Informe Consolidado de Solicitud de Aclaraciones, Rectificaciones y/o Ampliaciones al Estudio de Impacto Ambiental del Proyecto "Centro Logístico La Farfana"

Nombre del Titular : BODEGAS SAN FRANCISCO LIMITADA
Nombre del Representante Legal : Sergio Andrés Barros Fontannaz
Dirección : Puerto Madero 9710 Piso 4 Pudahuel

El presente Informe Consolidado de Solicitud de Aclaraciones, Rectificaciones o Ampliaciones al Estudio de Impacto Ambiental del proyecto "Centro Logístico La Farfana", contiene las observaciones generadas en virtud de la revisión de la Adenda.

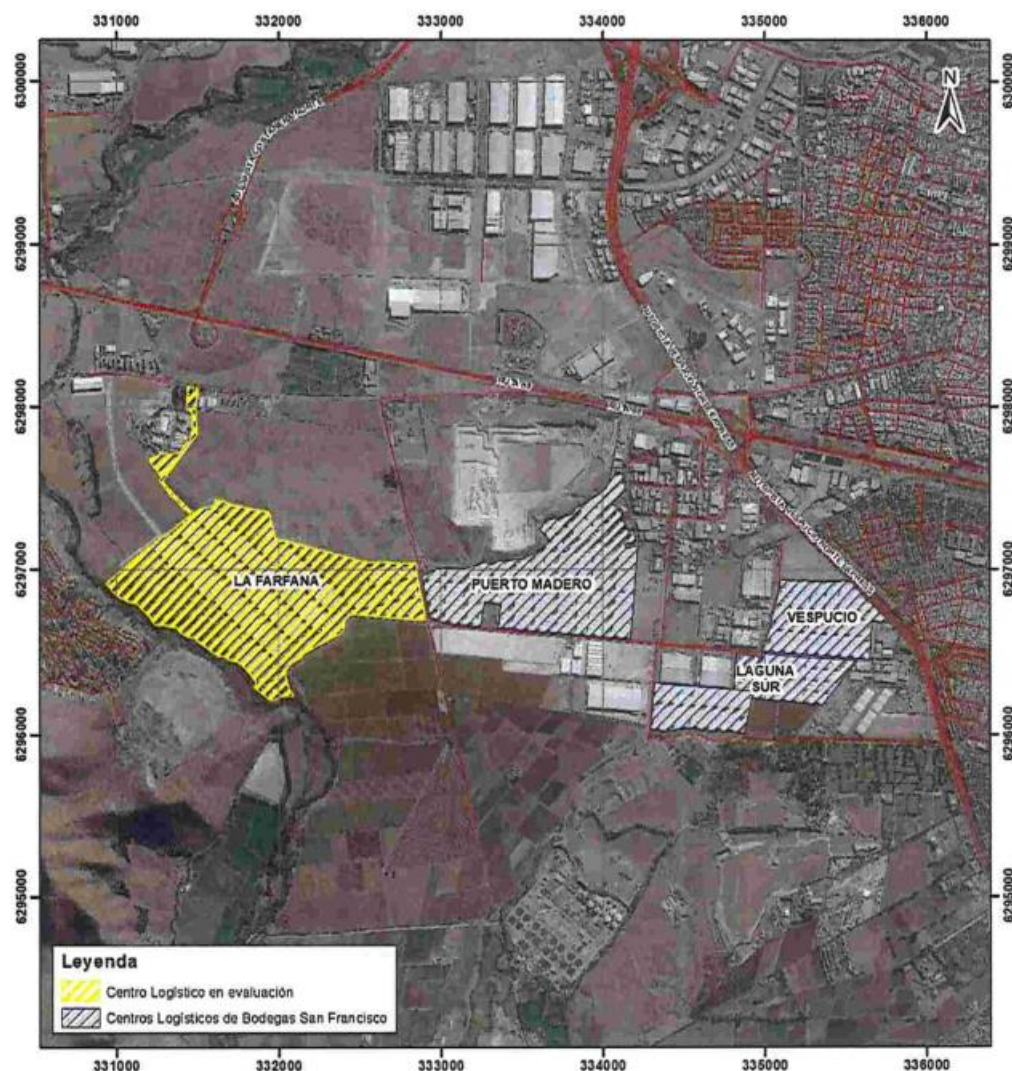
2. El Titular del "Centro Logístico La Farfana" presenta individualmente su proyecto. En el cuadrante conformado por la Ruta N 68, Avenida Américo Vespucio, Avenida Los Mares y el Río Mapocho, el Titular opera en un 28% del área. que corresponde a una superficie total de 265 há. aprox. donde desarrolla su actividad logística. Sin embargo, este EIA se presenta sólo respecto de una parte de esta superficie, correspondiente a 1.169.330 m², según su superficie predial declarada en capítulo 1.3.3 el EIA. Otro antecedente respecto de ello es que el Titular mantiene en la Municipalidad de Pudahuel, una única patente por arriendo y explotación de bienes inmuebles, ubicada en Puerto Madero N°9710, lo que constituye otro antecedente que da cuenta de la unidad que conforma la operación de Bodegas San Francisco. Por lo anterior, se solicita al titular aclarar esta situación .

Mientras que el Proyecto “Puerto Madero”, no ingresado al SEIA está colindante al presente proyecto en evaluación.

Lo anterior, es reflejado en la siguiente imagen:

Por lo anterior, se solicita al titular aclarar si existe conexión de instalaciones u operatividad entre el Proyecto denominado “Puerto Madero” y el presente proyecto.

Figura 1-11 Etapas constructivas del Proyecto

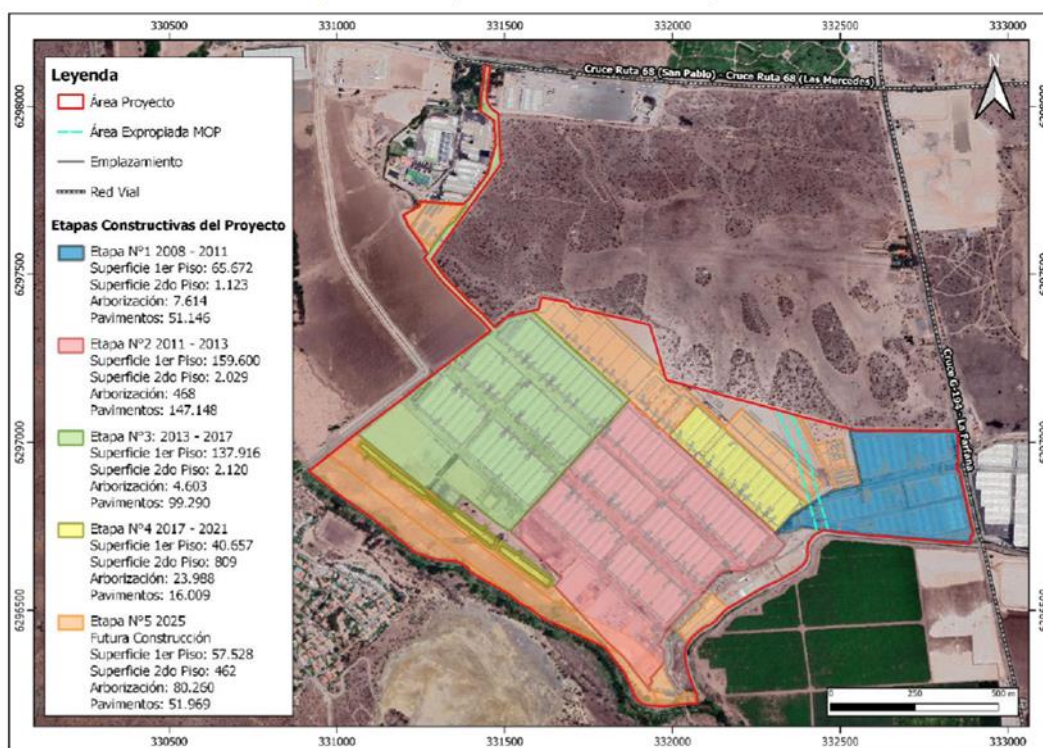
228. El titular del proyecto presenta la ubicación de nuevas construcciones planeadas en etapas posteriores o futuras (según imagen a continuación). Estas construcciones se emplazan dentro de las áreas verdes planeadas por el PRMS. Se solicita justificar aquello, y analizar correctamente la compatibilidad de su proyecto considerando la cercanía al río Mapocho, y la vulnerabilidad del acuífero en esa zona.
